ÚZEMNÍ PLÁN MĚSTA BRNA

Textová část odůvodnění **Příloha č. 4**
kapitola 18

ROZHODNUTÍ O NÁMITKÁCH

b) Veřejná projednání Návrhu ÚPmB z roku 2020 (červen)

Důkaz: Grafická příloha – zákresy a vizualizace Stavebního záměru

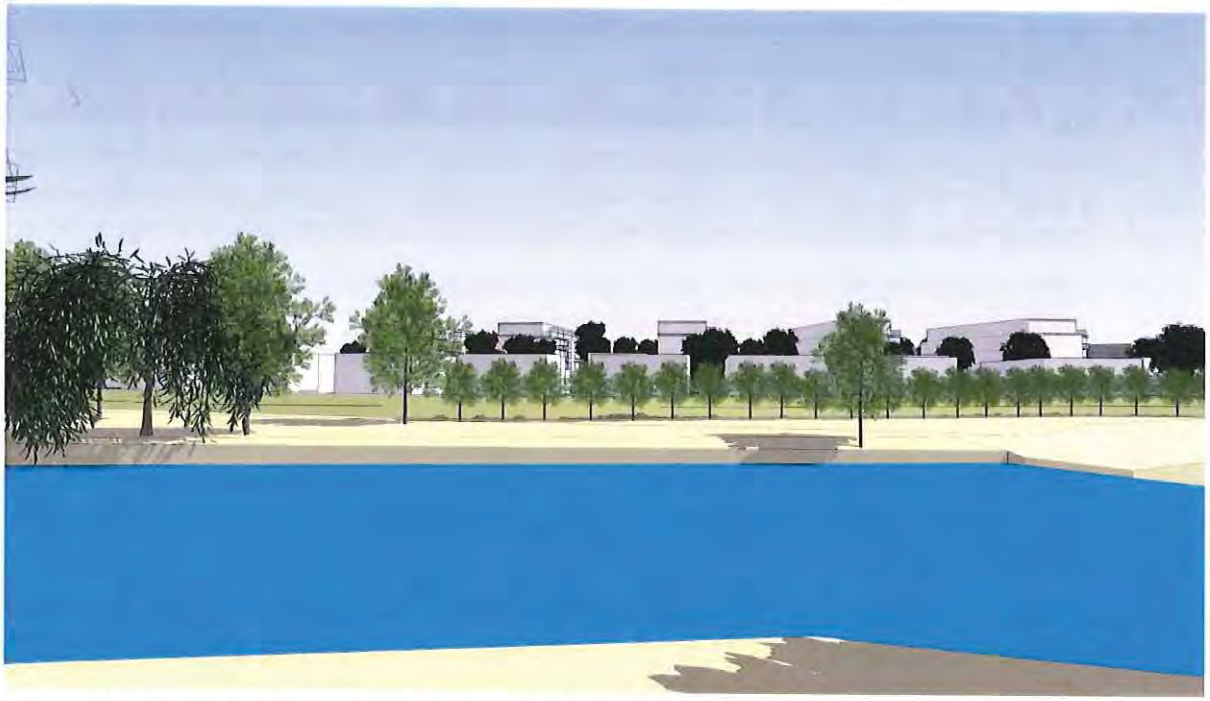
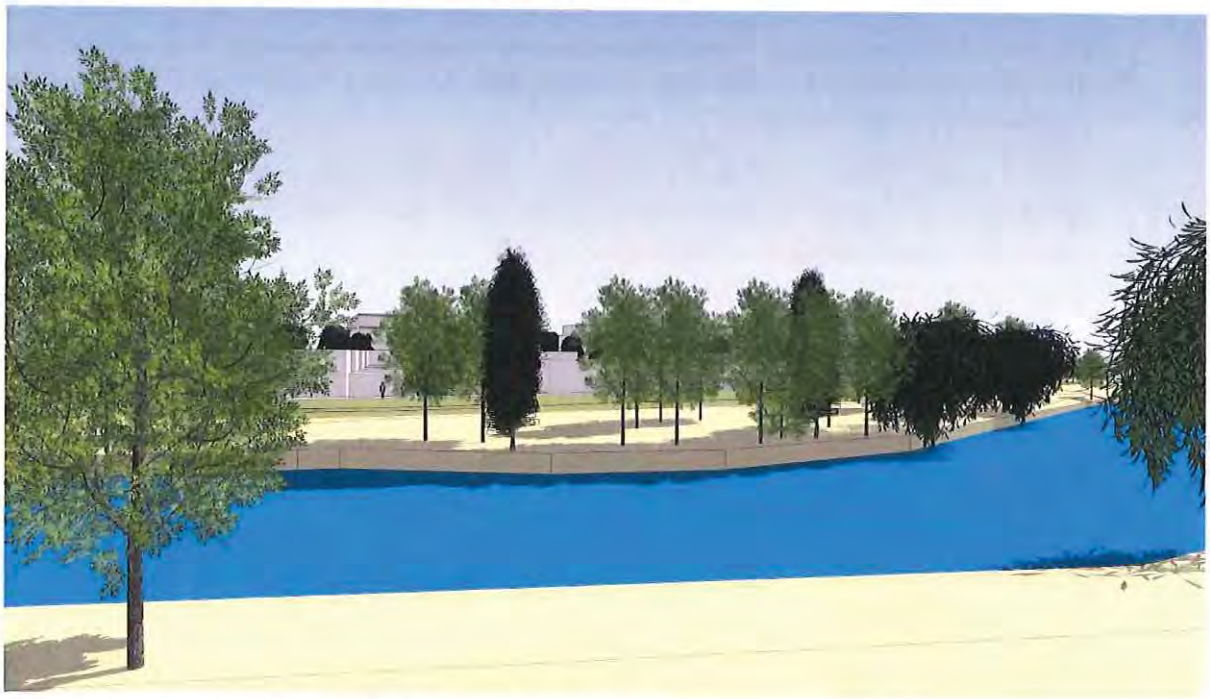
57. Výše uvedené potvrzuje skutečnost, že navrhované výškové uspořádání Stavebního záměru zohledňuje urbanistické hodnoty dané lokality, jakož i volnou krajinu a zachovává nedotčenou významnou kulturní hodnotu kolem vodního toku Svitavy.

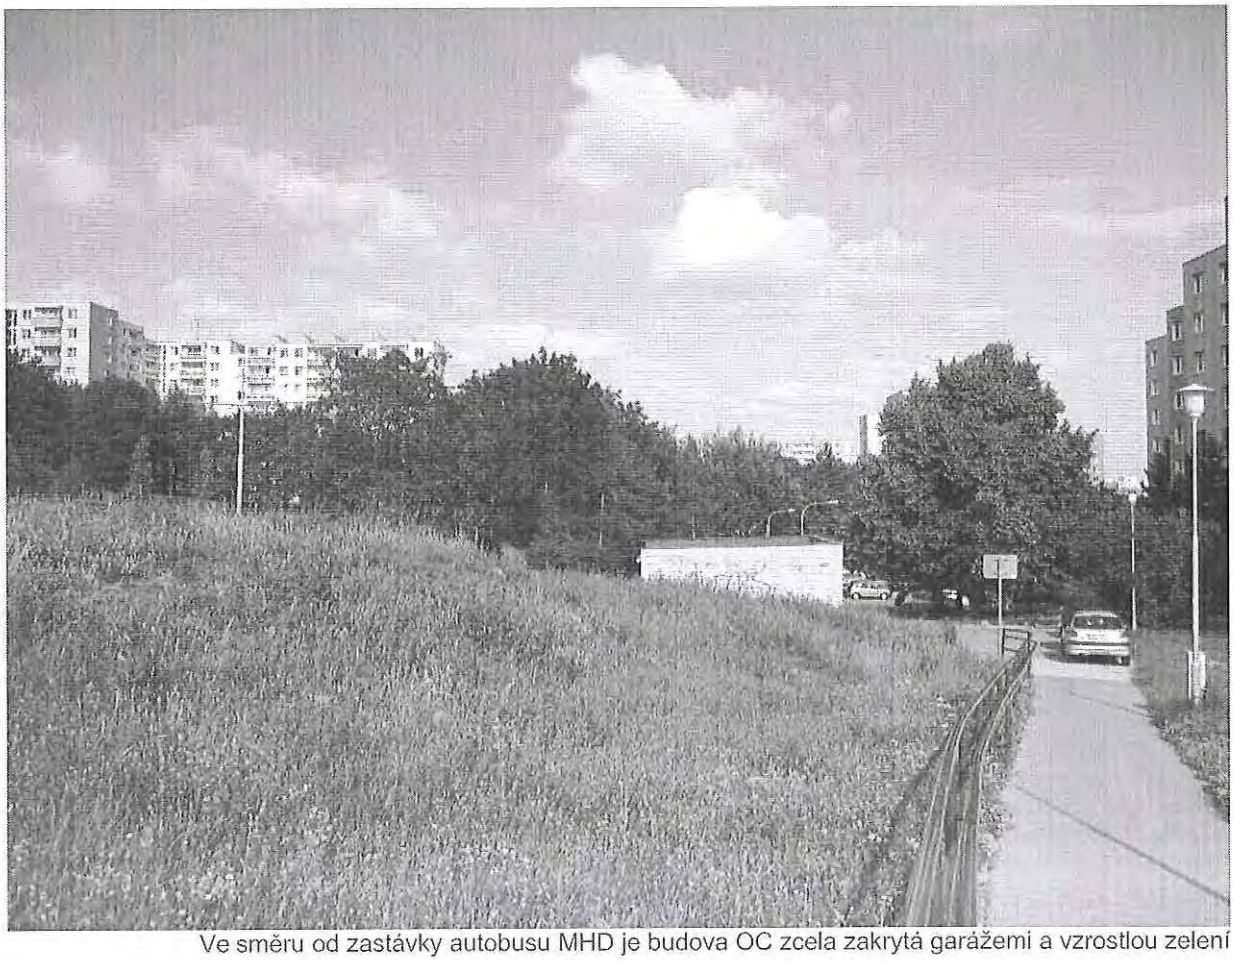
Ve směru od zastávky autobusu MHD je budova OC zcela zakrytá garážemi a vzrostlou zelení

Urbanisticky významný objekt OC je skrytý za blokovou kotelnou
